新海研3號研究船貴重儀器使用中心

114 年度錨碇總結與 115 年度錨碇審核會議紀錄

二、115 年度申請錨碇服務案件之審核討論事宜。

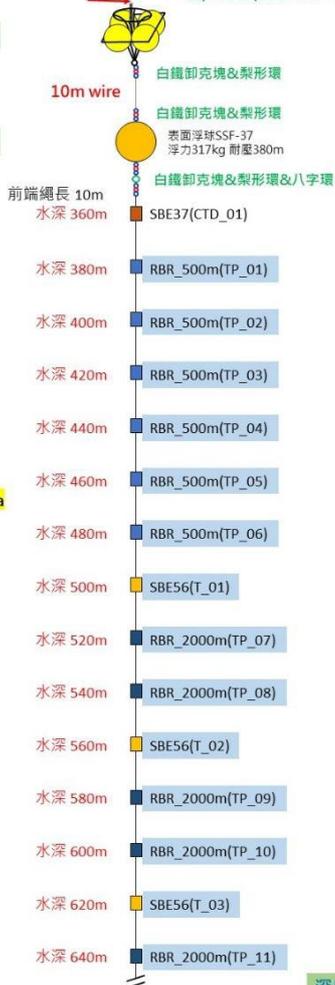
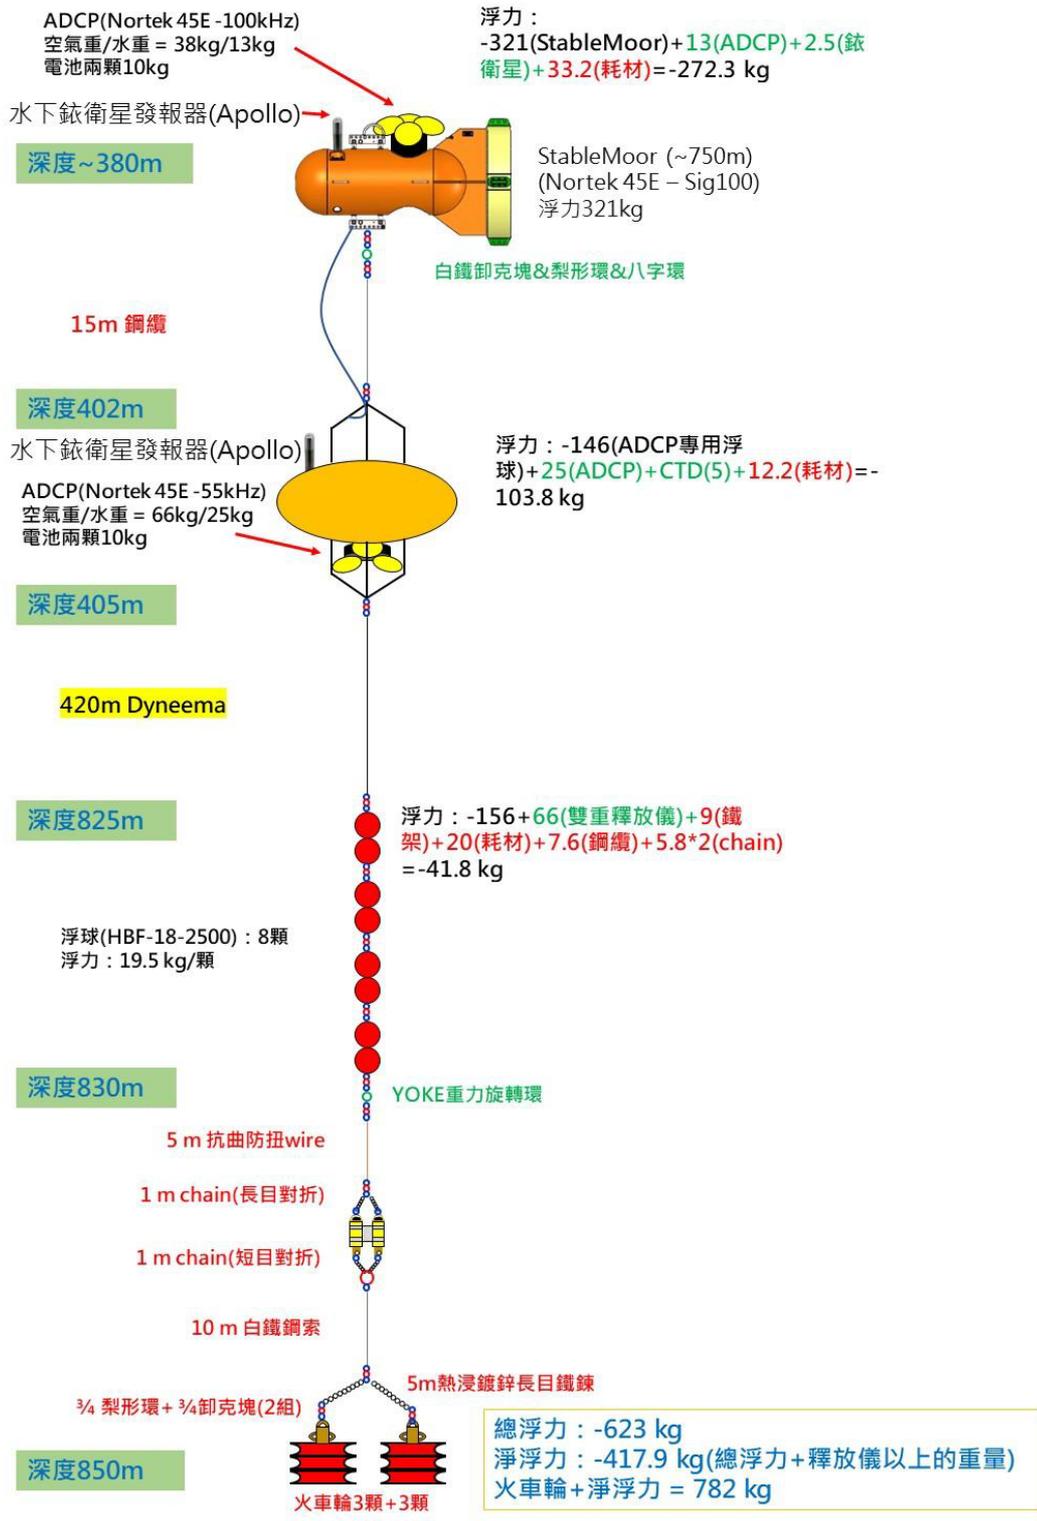
審查中注意到申請書中溫度串列設計中所用浮球型號為「SSF-37」。經查該型號原廠規範之最大耐壓深度 (Depth Rating) 僅為 380 公尺。依據設計圖，該浮球預計佈放深度已達 349 公尺，安全餘裕僅剩約 31 公尺。考量鵝鑾鼻東南方海域受內波與強流影響顯著，強流伴隨的下壓 (Knockdown) 極可能使浮球深度突破 380 公尺，導致浮球受壓變形或進水失效。此為安全隱患，**建議更換為耐壓深度更高的浮球，以確保作業安全。**

- I. 從新海三的 20250701 的「技術通報」中看到 2025 年 07 月 01 日的溫度計串列回收，在 400m 左右的位置發生繩索纏繞與斷裂的情形，從照片中看到的 Dyneema 繩為灰色，同樣會建議使用橘色鮮艷顏色的繩索，

另外也有一種做法，可以在 Dyneema 繩的外面增加一層鮮豔色的保護皮(在製作繩索時要求廠商製作，應該也有這類商品)，Dyneema 繩索的絲很容易被勾出來，一方面也有保護作用，但缺點是：要進行編織繩索時可能需要先剝除保護皮後才能編織繩索。

- II. 如果上層的浮球被漁船勾走了，有可能導致上半段的繩索去纏繞下半段有浮球提供浮力的部分。
- III. 維持錨碇串列 1 年的佈放時間，實在很不容易，從 111 年~114 年，每年持續佈放，而且能找回串列並回收，也可以說功力匪淺了。
- IV. 有提出致謝紀錄，應該也收集很多不錯的資訊與材料。
- V. 如果重錘會有 2-3 組的火車輪組成，有時須考慮到火車輪在下沉時到海床著底時會產生不同的狀態，有可能火車輪變成傾倒的狀態，或許另一種做法可以製作一個火車輪座讓火車輪平均與對稱放入火車輪座中，組成一整組的車輪組重錘。

- 因李老師錨碇上方浮球(SSF-37)無替代方案，且為連

續觀測多年，串列設計相同，原則上沒有問題。

- b. 外審委員建議可使用鮮艷顏色的繩索，依以往經驗因 Coating 顏色之繩索太硬不好整理也不好回收。若非 Coating 而採包覆顏色方式，則容易造成扭曲，也無法檢查內部狀況，且繩索放置海中時顏色不明顯，對於回收實際意義不大。
- c. 原設計圖底座之火車輪平均分成 2 中柱，可分別座落在不平的海底，比較安全。若組成一整組的車輪組重錘，經討論後認為在不平或傾斜海底的狀況下更危險。

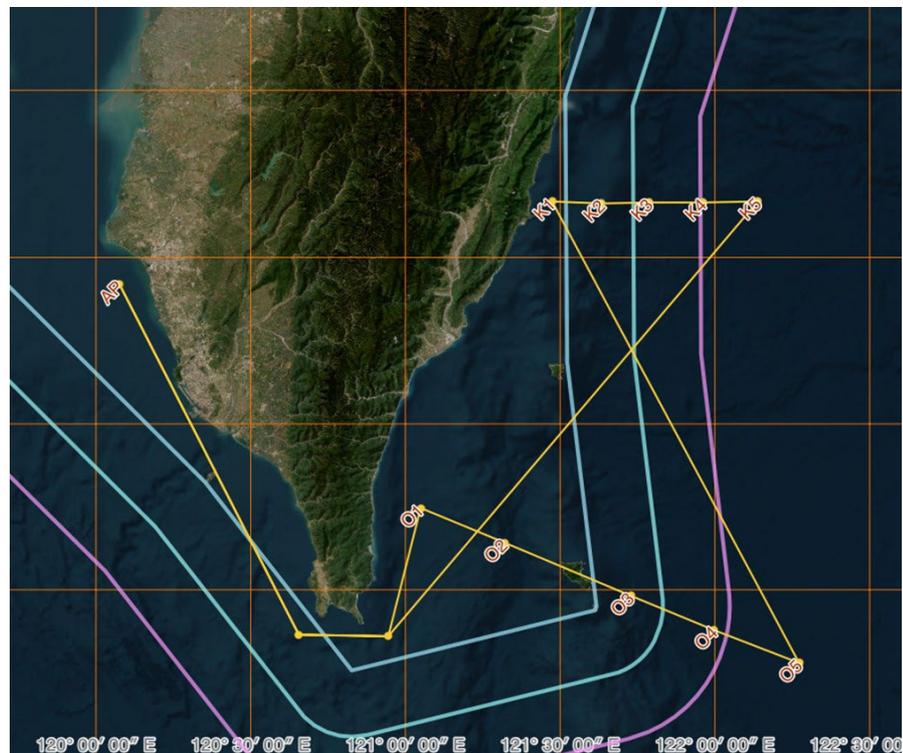
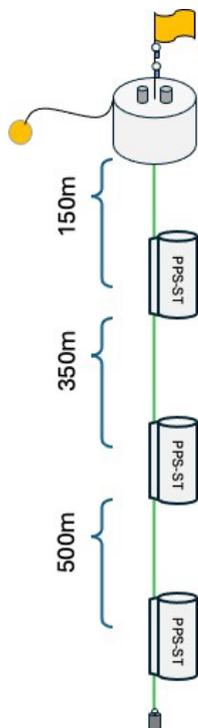
本案規劃於南海北部深海區域作業，整體設計採用「頂部浮球組掛載收集器 (Trap) — 長距離纜繩 — 底部浮球與釋放儀」之串列配置。惟參照貴儀中心 2024 年 12 月 24 日技術通報中，台灣西南海域 Trap mooring 站回收事故之經驗，南海強內波場環境極易導致此類長串列系統在回收上浮過程中，因總淨浮力不足而無法抵抗垂直下壓流，進而造成纜繩張力喪失、鬆弛，並與上方沉積物收集器發生纏繞，最終導致斷裂與儀器遺失。

雖然內波事件屬於機率性現象，但若上半部系統具備足夠之餘裕淨浮力，即便遭遇內波下壓，仍可維持纜繩張力，避免鬆弛與纏繞風險。因此，請申請者務必補正完整之「浮力配置說明」，以證明頂端浮球組之餘裕浮力足以於強流下壓情境中，仍能使纜繩全程維持相對拉直狀態，避免回收成功與否過度仰賴運氣因素，導致貴重儀器遺失。

- a. 將分別施放 800m 及 2500m 共 2 串列，為新海 3 航次，但新海 3 甲板空間有限，同一航次佈放 2 串列時儀器置放空間有難度，請研究團隊斟酌。
- b. 2 串列設計圖頂端水深皆過淺，為安全考量，使用貴儀儀器頂端水深最少需 400m，如少於 400m 則請申請人自行準備儀器，貴儀無法支援。
- c. 在各個重要設備的上方建議再搭配浮力裝置；能分段提供浮力設備給各重要設備，可降低因繩索斷裂而丟

失設備的風險，並請申請人補正說明完整之浮力配置設計圖。

- d. 請於頂端加裝追蹤定位設備。
- e. 請使用高荷重的繩索或編織繩，盡量不使用絞繩。
- f. 底部火車輪組太高，容易傾倒，請修改設計圖。
- g. 服務申請書請補充說明樣本釋出之比例，並重新寄送貴儀中心。

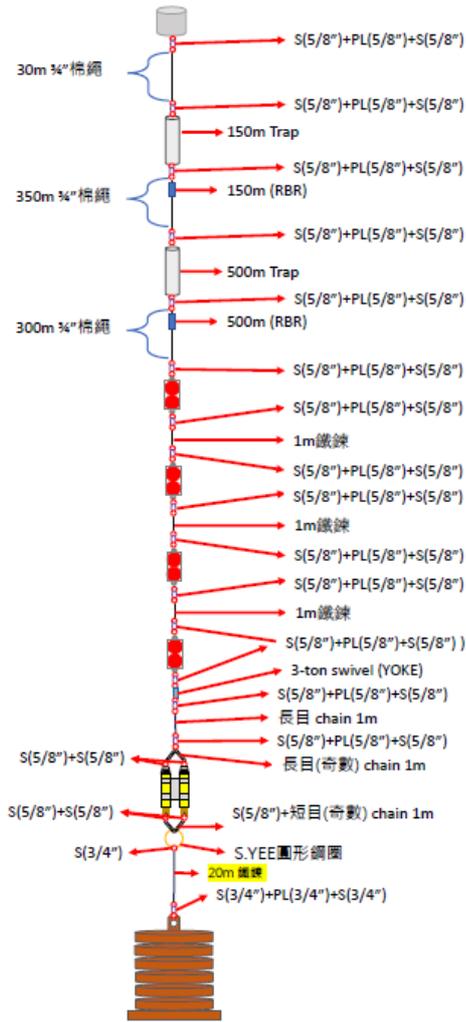
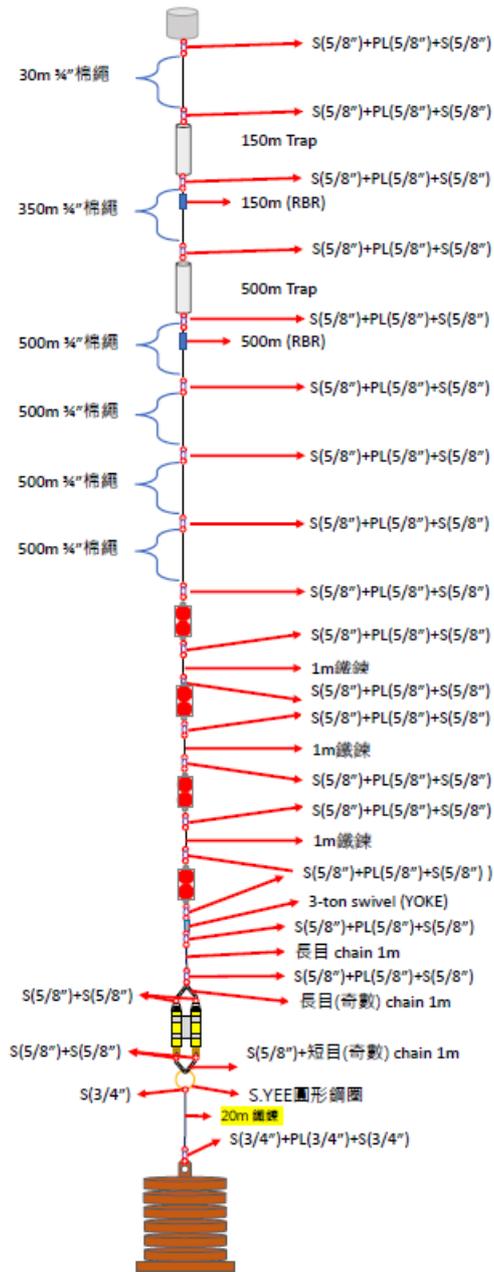
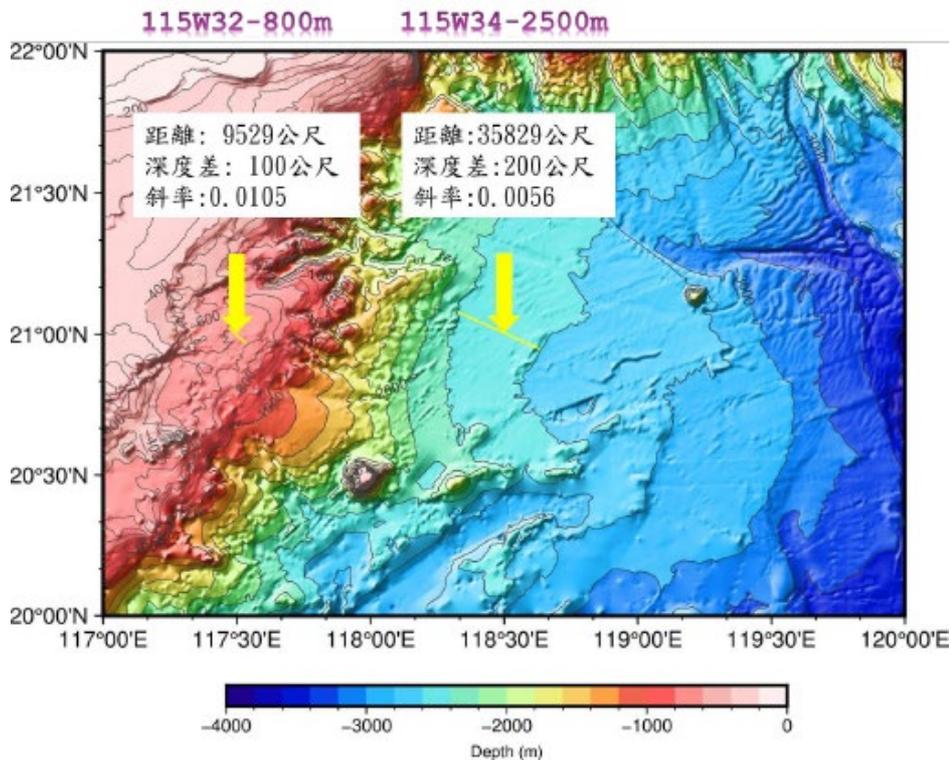
- I. 2組串列的設計在儀器設備規格表裡或設計圖中顯示所有的玻璃浮球都放置在2組 Trap 的以下的位置，不清楚的是 Trap 上方的浮力是由何種的浮力材料提供？也不清楚可以提供多少的浮力？浮力的材料很重要，會跟耐壓深度有相關。
- II. 串列的主力繩是使用 $\frac{3}{4}$ " 繩徑的棉繩，如果可以使用高荷重的繩索會更好，如果有預算上的考量，也會建議使用編織繩，盡量不使用絞繩，編織繩與絞繩在於繩子的編織方式，而無關材料。編織繩的好處是如果繩子有部分 1-2 股繩索破斷，但因為編織在一起的方式還可以勉強固定住，繩子不會開花，如果是絞繩斷了一部份繩索，就有可能會慢慢開花(散開)。

- III. 在各個重要的設備的上方會建議有搭配的浮力裝置，這樣的意思是說如果整組的浮力裝置都建置在最頂端的位置，萬一有繩索斷裂的情形發生時，那繩索斷裂的下方設備因為沒有浮力裝置就沒有機會上升至水面而無法回收了。如果能分段提供浮力設備給各重要設備，就有機會降低因繩索斷裂而設備丟失的風險。
- IV. 串列的各段浮力設計盡量要以上段的浮力大於下段的浮力，如果下段的浮力遠遠大於上段的浮力，就很可能因下段的上升速度過快，下方的設備超越過上方的設備，很容易會造成繩索纏繞的情況發生。
- V. 從 2 組串列的設計圖來看，串列的頂端大約在 120m 以內，有點接近水面，如果有拖網或延繩釣的作業船可能需要注意。

附件三：東沙環礁外錨碇遺失點

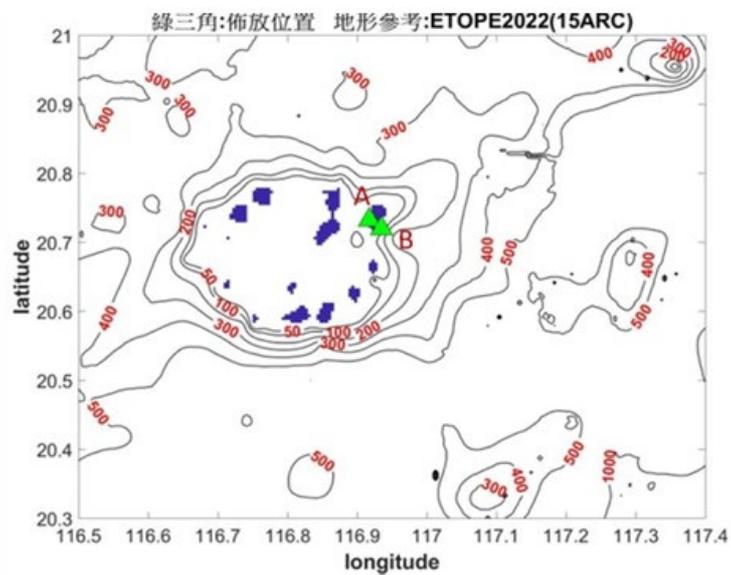
- I. 從新海三的 20240731 的「技術通報」中的敘述：「在東沙環礁外圍（附件三），水淺（20-35 m）且週圍作業漁船眾多，佈放時間長（從佈放至回收間隔為 1 個月），重錘僅 200-250kg，錨碇露頭並加掛浮球與照明，引人注

意。因此，回收時無法找到錨碇的目標浮球，推測已遺失。」跟申請書中敘述：已有前期觀測，前一串時間：2025.05.31~2025.09.12，而025.09.12~2026.03.12的沉積物收集器是還在收集當中，是否為不同人的申請案件？[貴儀按：非相同申請案件]
